ЗАПРОС №1

10.03.2026 № ИВ-117-826-13-2
На № 87 от 17.02.2026

О рассмотрении обращения

Схема 1. Схема организации противодымной защиты на этаже.

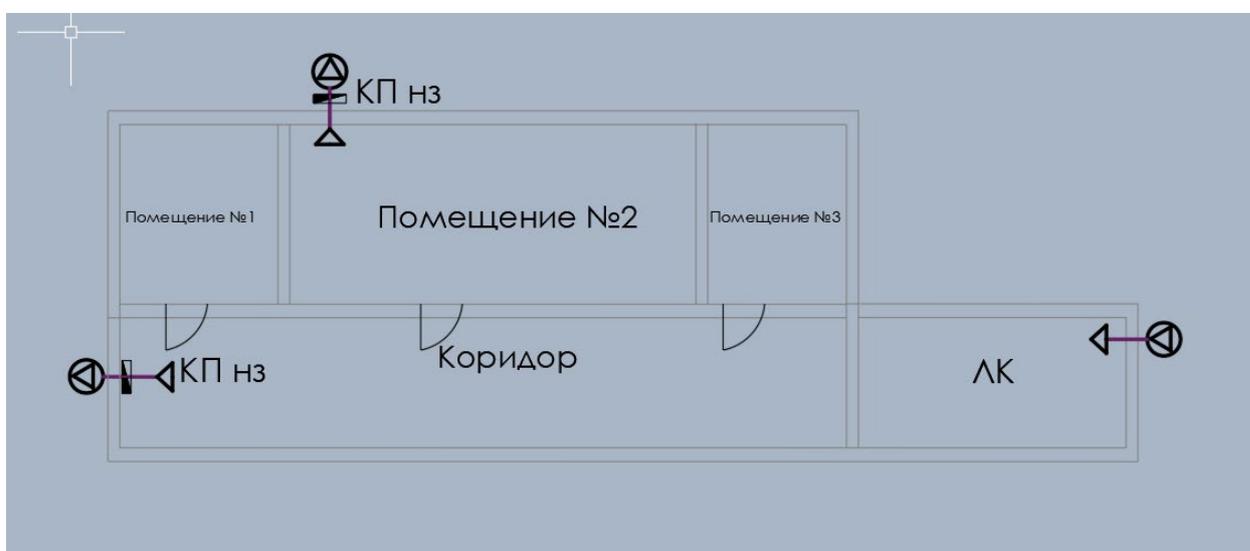
При получении сигнала от СПС из помещения №2 смежного с коридором, какой алгоритм работы систем противодымной вентиляции должен быть предусмотрен, верно ли утверждение, что алгоритм работы должен быть следующим:

- включение системы вытяжной противодымной вентиляции для помещения №2 ,
- открытие только КПнз помещения №2,
- при этом включение системы приточной противодымной вентиляции для ЛК не предусматривается.

Система компенсирующей подачи наружного воздуха при пожаре заблокирована с работой системы вытяжной противодымной вентиляции.

По вопросу 2. Для Вашего случая, при получении сигнала от СПС из помещения № 2, подлежат включению только системы вытяжной противодымной вентиляции помещения № 2. При этом в указанное помещение должно быть предусмотрено возмещение удаляемого объема продуктов горения приточным воздухом.

Схема 1. Схема организации противодымной защиты на этаже.

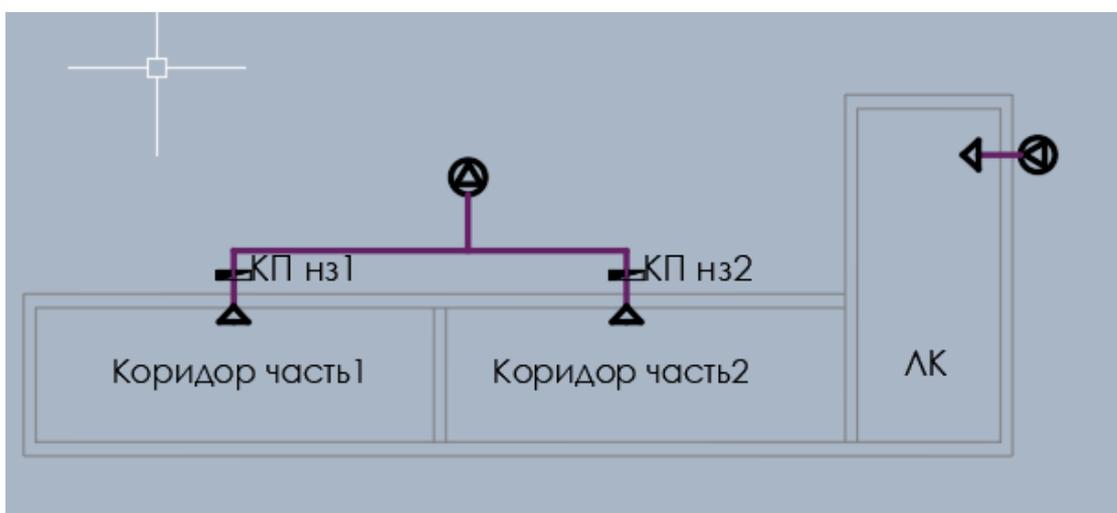
При получении сигнала от СПС из помещения смежного с частью 1 коридора или из объема части 1 коридора непосредственно, какой алгоритм работы систем противодымной вентиляции должен быть предусмотрен, верно ли утверждение, что алгоритм работы должен быть следующим:

- включение системы вытяжной противодымной вентиляции для коридора,
- открытие только КПнз №1 в аварийной части коридора,
- при этом включение системы приточной противодымной вентиляции для ЛК не предусматривается.

Аналогично с частью 2 коридора. При получении сигнала от СПС из помещения смежного с частью 2 коридора или из объема части 2 коридора непосредственно, верно ли утверждение, что алгоритм работы должен быть следующим:

- включение системы вытяжной противодымной вентиляции для коридора,
- открытие только КПнз №2 в аварийной части коридора,
- включение системы приточной противодымной вентиляции для ЛК

Во всех случаях работа система компенсирующей подачи наружного воздуха при пожаре заблокирована с работой системы вытяжной противодымной вентиляции для аварийной части коридора.

По вопросу 3. Для Вашего случая, при получении сигнала от СПС из «части 1 коридора» подлежат включению только системы вытяжной противодымной вентиляции, обслуживающие указанную часть коридора. При получении сигнала от СПС из «части 2 коридора» подлежат включению только системы вытяжной противодымной вентиляции, обслуживающие указанную часть коридора, а также производится пуск системы подпора в незадымляемую лестничную клетку типа Н2.

При этом, в случае наличия помещений, одновременно сообщающихся с «частью 1 коридора» и с «частью 2 коридора», необходимо предусмотреть возможность одновременной работы систем вытяжной противодымной вентиляции обеих частей коридора с расчетными параметрами, а также пуск системы приточной противодымной вентиляции, обеспечивающей подачу наружного воздуха в незадымляемую лестничную клетку типа Н2.
